COMUNE DI TENERO-CONTRA

COMPARTO BRERE EX-CARTIERA

PIANO DEL TRAFFICO

COMPLEMENTI dopo EsPrelim

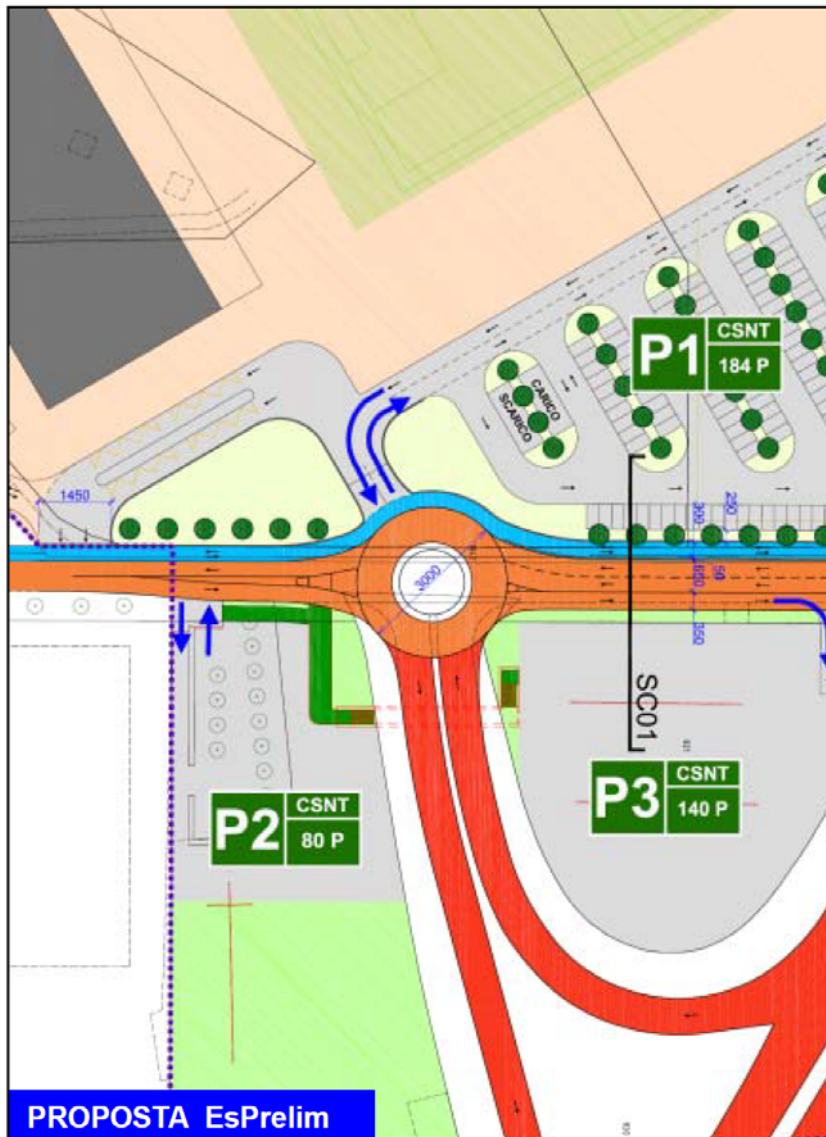
- allontanare la ciclopista-strada pedonale dall'innesto veicolare del CSNT sulla rotonda pianificata allo svincolo Sud dell'A13 onde migliorare le condizioni di sicurezza e di viabilità
- rivedere la gestione/ubicazione degli accessi veicolari al CSNT onde rispettare la gerarchia della rete viaria ed evitare l'innesto di un accesso privato direttamente in rotonda/svincolo A13

- prevedere la continuità dell'asse pedonale-ciclabile su Via Brere, anche tra lo svincolo Nord dell'A13 ed il sottopasso FFS (accessibilità al centro commerciale anche dalla facciata Sud)
- prevedere possibilità di fermate TP su Via Brere, a lato del centro COOP, nonostante la scelta del promotore privato di riorientare l'accesso principale del centro COOP lato Public Plaza

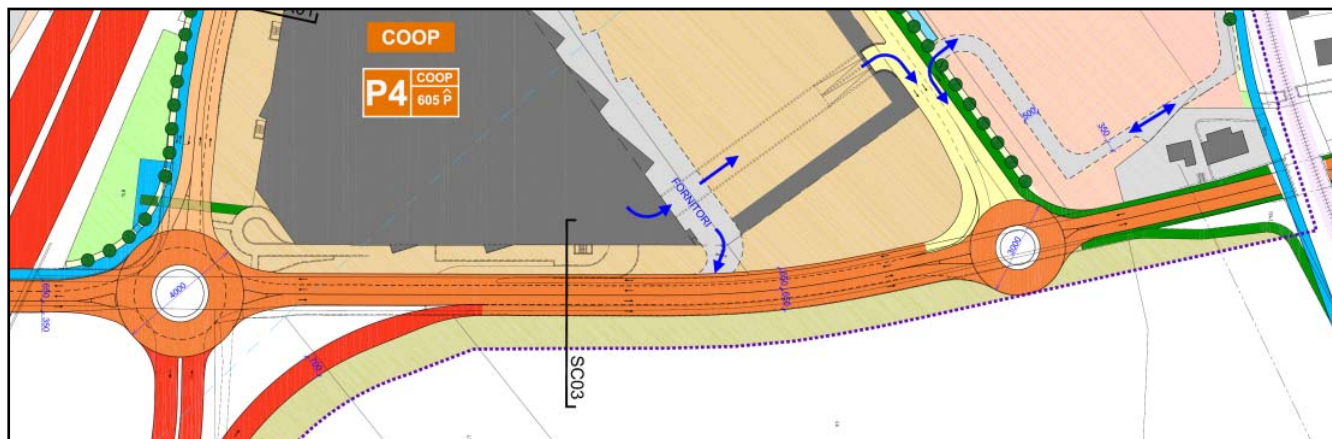
In merito al tema dell'accesso veicolare da/per il CSNT, l'impostazione ritenuta a livello di Esame preliminare è stata rivista in accordo con Comune e responsabili CSNT; in particolare, l'iniziale intenzione di rivedere le basi pianificatorie del CSNT per consentire una sistemazione più razionale degli accessi veicolari alla struttura sportiva è invece stata **abbandonata**.

Di seguito, è portato a **titolo indicativo e informativo** lo stato attuale dell'approfondimento a livello di piano funzionale; il tema degli accessi veicolari alla struttura e la gestione dei potenziali conflitti tra utenti motorizzati e mobilità lenta è risolto allontanando l'accesso veicolare al CSNT dalla futura rotonda allo svincolo Sud A13 e separando l'aggancio in entrata da quello in uscita, e meglio:

Questa scelta permette di rispettare le indicazioni formulate dall'Autorità cantonale, ed in particolare la richiesta di rivedere l'ubicazione degli accessi veicolari al CSNT onde rispettare la gerarchia della rete viaria ed evitare l'innesto di un accesso privato direttamente in rotonda/svincolo A13.

- l'entrata veicolare è ubicata a valle del sedime CSNT, di fronte ai nuovi stabili amministrativi (3a tappa), e quindi in un contesto di carico veicolare dell'asse principale decisamente più ridotto;
- l'uscita veicolare è mantenuta nella posizione attuale, ossia a monte del sedime CSNT; tale accesso potrà pure essere utilizzato in entrata per il servizio fornitori/logistica, come pure per i veicoli di emergenza (entrata autorizzata ai soli aventi diritto);
- il tracciato ciclo-pedonale è mantenuto come allo stato attuale; il conflitto tra veicoli in entrata/uscita dal CSNT e pedoni/biciclette è risolto accordando la precedenza agli utenti più deboli.

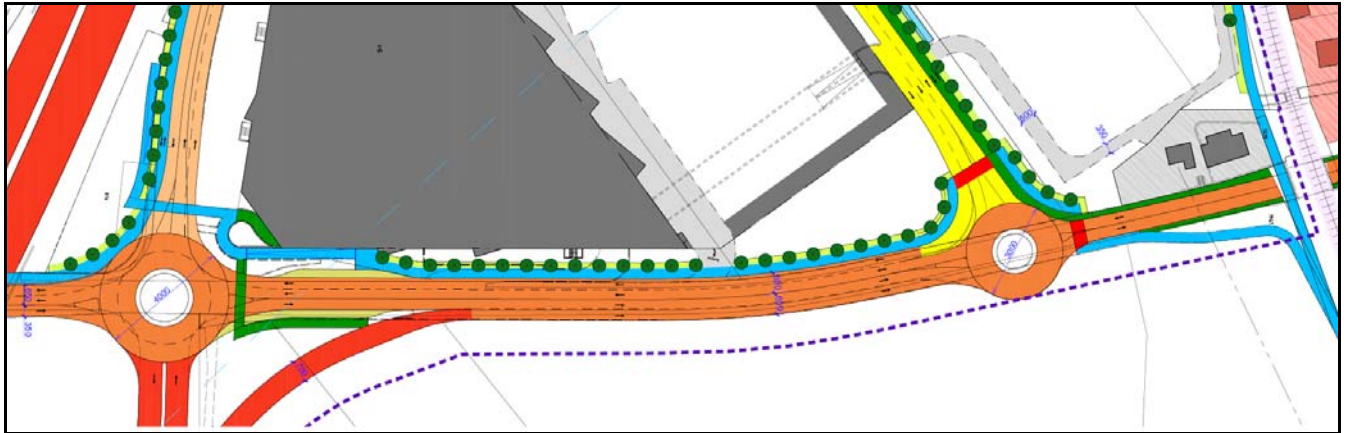
Questa scelta, e meglio la gestione della tratta Nord di Via Brere con 4 corsie di scorrimento continue e lineari, interrotte solo dalla presenza di rotonde ai nodi, condizionava fortemente i flussi trasversali di mobilità lenta e rendeva **improponibile** mantenere punti di attraversamento pedonali-ciclabili in superficie; in questo senso, il concetto di viabilità ritenuto con la variante **non** prevedeva il mantenimento di corsie ciclabili-pedonali e delle fermate del trasporto pubblico (BUS) ai margini della tratta Nord di Via Brere, come pure degli attuali punti di attraversamento pedonale; la gestione dei flussi di mobilità lenta sarebbe stata garantita tramite lo spostamento dell'itinerario pedonale/ciclabile all'interno del comparto Ex-cartiera (nuovo asse forte di mobilità lenta interno, di collegamento tra la stazione FFS, il PUBLIC PLAZA, il nuovo ingresso principale del centro commerciale COOP ed il CSNT).

Nell'ambito dell'esame preliminare, l'Autorità cantonale ha condiviso solo in parte tale impostazione, chiedendo di rivalutare la possibilità di accedere con percorsi pedonali e ciclabili anche alla facciata Sud/Ovest del centro commerciale COOP.

Premesso che questa opzione sarebbe stata comunque garantita anche dalla variante di PR come presentata all'Esame preliminare (per la mobilità lenta di tutto il comparto sito a valle della ferrovia resta possibile accedere al fronte sud degli edifici commerciali tramite il sovrappasso predisposto in corrispondenza dello sbocco di via Ressighe), l'operatore ha comune valutato la possibilità di garantire anche a lato del tratto di Via Brere compreso tra lo svincolo Nord dell'A13 e la futura rotonda di accesso al comparto Ex-cartiera Nord un collegamento ciclabile-pedonale continuo.

Tale soluzione deve pure prevedere la possibilità di demarcare ai lati di Via Brere una fermata BUS nelle due direzioni di circolazione, con relativi accessi pedonali.
